**Oggetto:** Nuovo Ospedale di Cesena.  
Procedimento unico ex art. 53 della L.R. 24/2017  
Indizione Seconda Conferenza dei Servizi decisoria in forma simultanea e modalità sincrona art. 14ter L. 241/1990.  
- PARERE DI COMPETENZA

**Oggetto: Nuovo Ospedale di Cesena. Procedimento unico ex art. 53 della L.R. 24/2017 – Conferenza dei Servizi decisoria in forma simultanea e modalità sincrona art. 14ter L. 241/1990 – convocazione Conferenza dei Servizi del 28/01/2025.**

**Parere sul Quadro Economico del Progetto Definitivo del Nuovo Ospedale di Cesena (Elaborato C1044\_D\_GE\_GEN REP\_00\_00\_0300\_r03\_QE del Gennaio 2025).**

*Figura 1 – Inquadramento territoriale con evidenziazione della porzione del compendio fondiario oggetto di esproprio (Fonte: Progetto Definitivo. Presentazione nuovo Ospedale di Cesena - C1044\_D\_GE\_GEN REP\_00\_0600\_r01)*

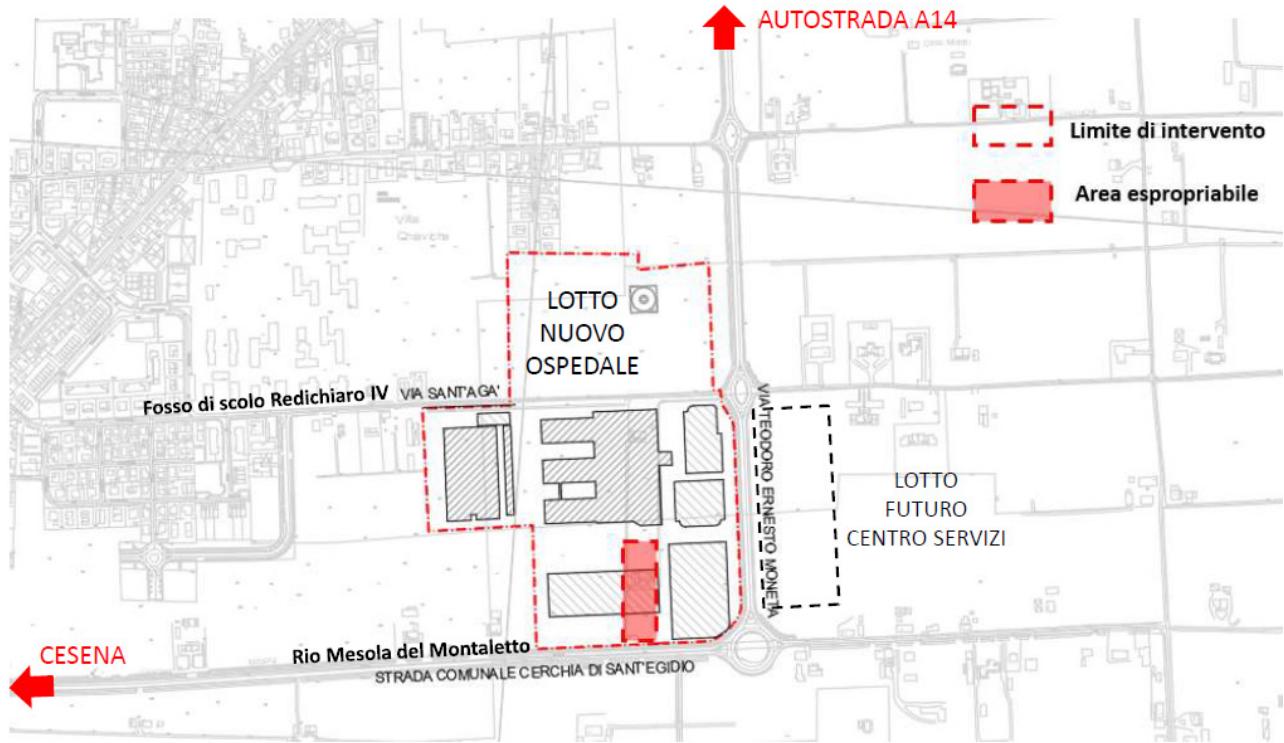
Il costo per l'esproprio è complessivamente indicato in 398.012 euro. Esso si riferisce ad un fabbricato e al relativo terreno di pertinenza. Dall'esame delle foto aeree si evince il crollo della copertura dell'edificio principale per il quale si può desumere un pessimo stato conservativo. Qualora si consideri l'estensione delle due particelle catastali oggetto di esproprio, pari a circa 6.600 mq, ne discende un valore unitario di esproprio pari a 60 euro per mq di superficie del terreno.

*Figura 2 – Strada pubblica da sdemanializzare (Fonte: Progetto Definitivo. Planimetria Generale – aree da cedere - C1044\_D\_AR\_GEN\_PLN\_00\_00\_1004\_r04).*

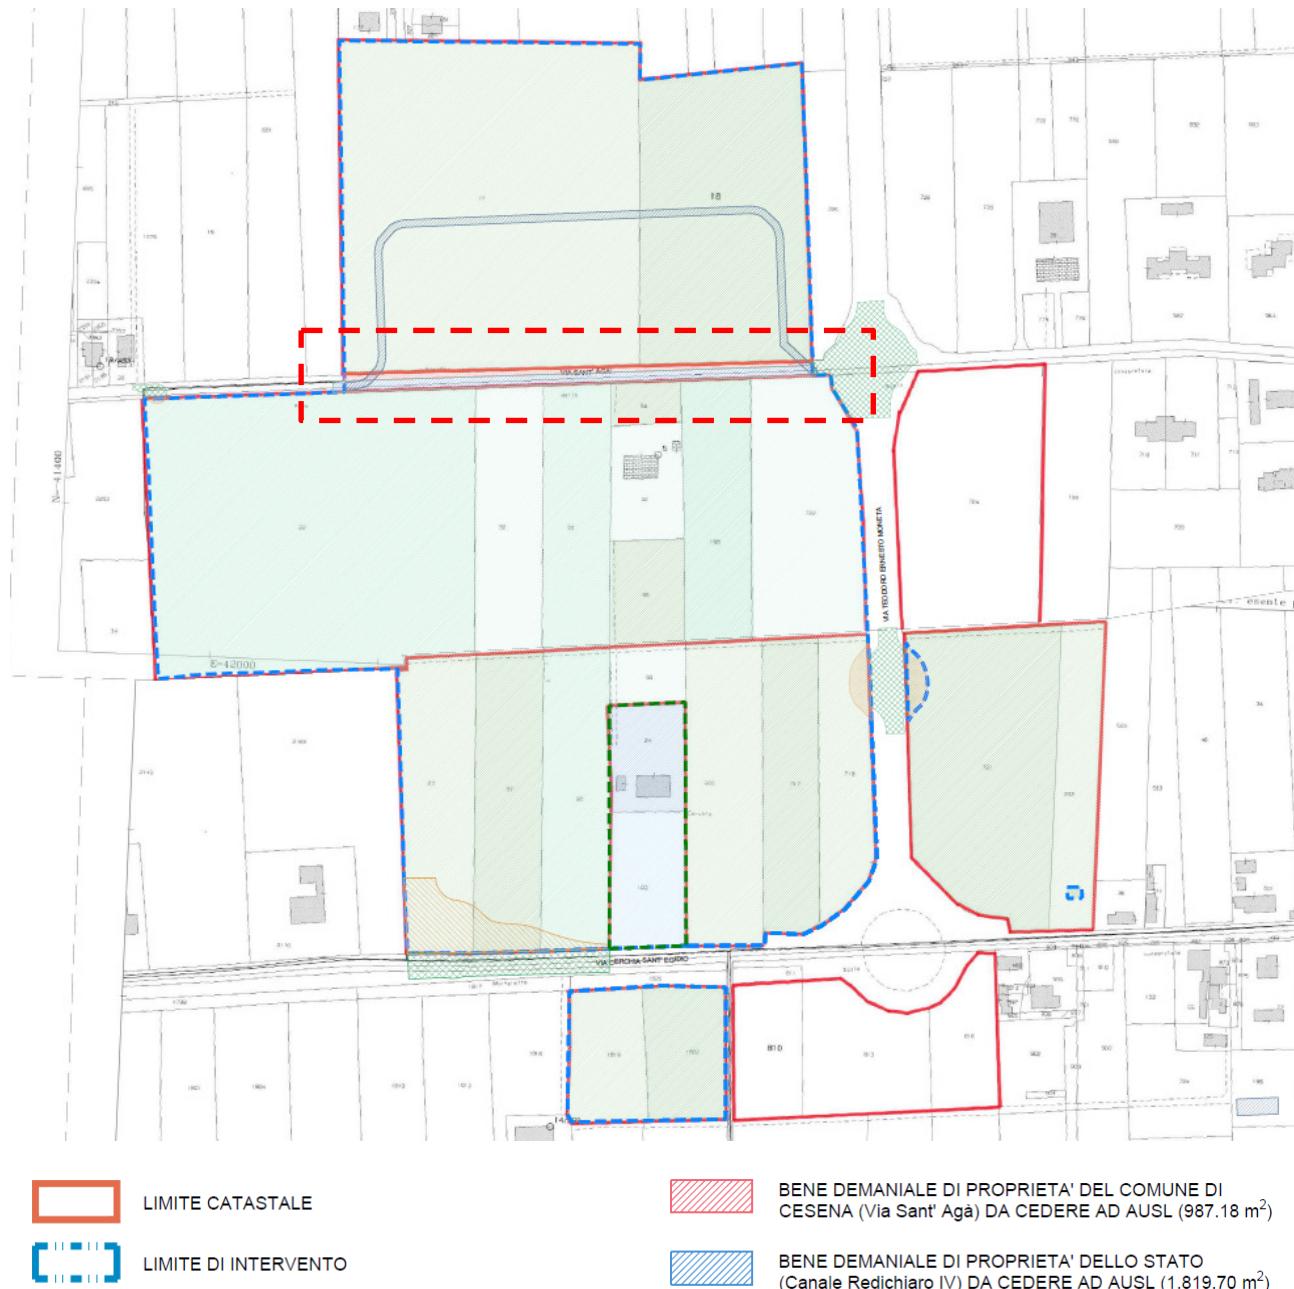
Per la sdemanializzazione del tratto di via Sant'Agà è indicato un costo di 35.000 euro. Considerato che il tratto di strada pubblica da cedere ad AUSL per la realizzazione del nuovo Ospedale ha un'estensione di 987,18 mq, ne discende un costo di sdemanializzazione della viabilità pubblica pari a circa 35,45 euro per mq.

#### **1. Posti moto interrati personale dipendente**

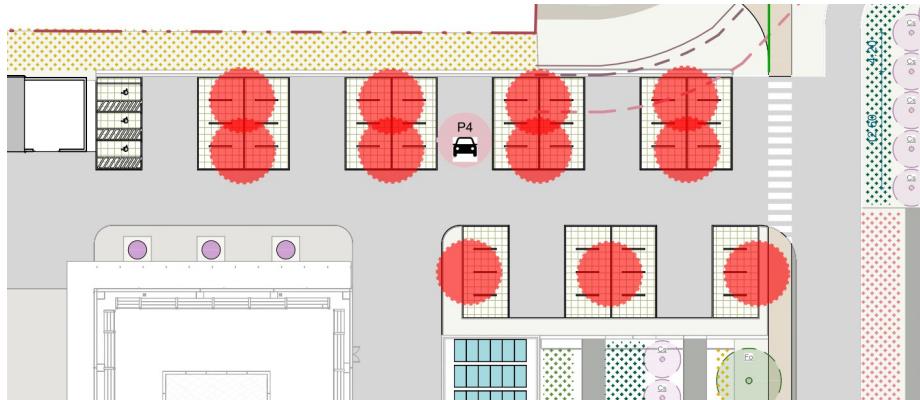
Nell'elaborato C1044\_D\_GE\_GEN REP\_00\_00\_0008\_r07\_Rel gen, a pagina 70, è riportato il numero di posti moto previsti per i dipendenti all'interno del parcheggio interrato. Attualmente, il documento prevede la disponibilità di cinque posti moto.

Si propone di aumentare tale numero attraverso una diversa organizzazione degli spazi di sosta, al fine di ottimizzare l'utilizzo dell'area destinata al parcheggio. Considerata la crescente diffusione dell'uso delle motociclette, si ritiene che un incremento dei posti dedicati sia un servizio essenziale per i dipendenti della struttura ospedaliera, migliorando l'accessibilità e favorendo modalità di spostamento più agili e sostenibili.

**8. Ingressi e percorsi di accesso Pronto Soccorso (derivante dall'accoglimento dell'Osservazione n.8 punto d)**

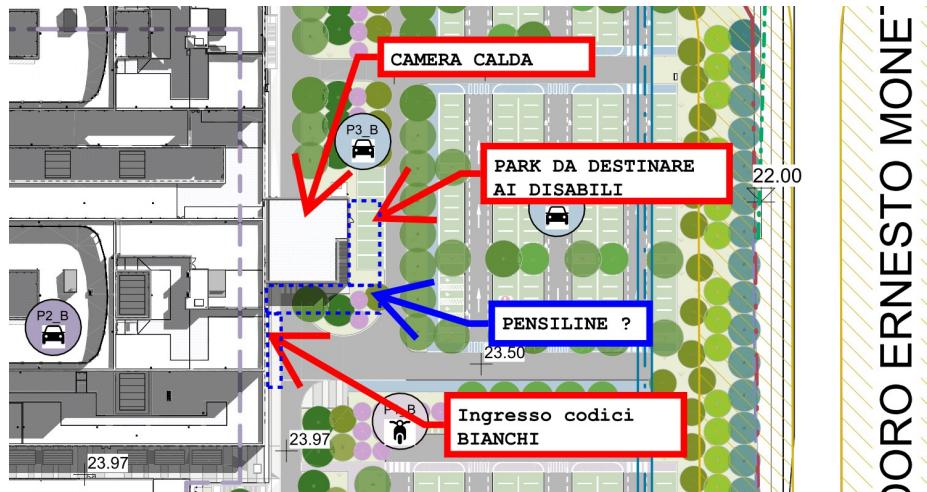
**(Modifica da riportare nell'aggiornamento degli elaborati di cui al successivo punto 9)**
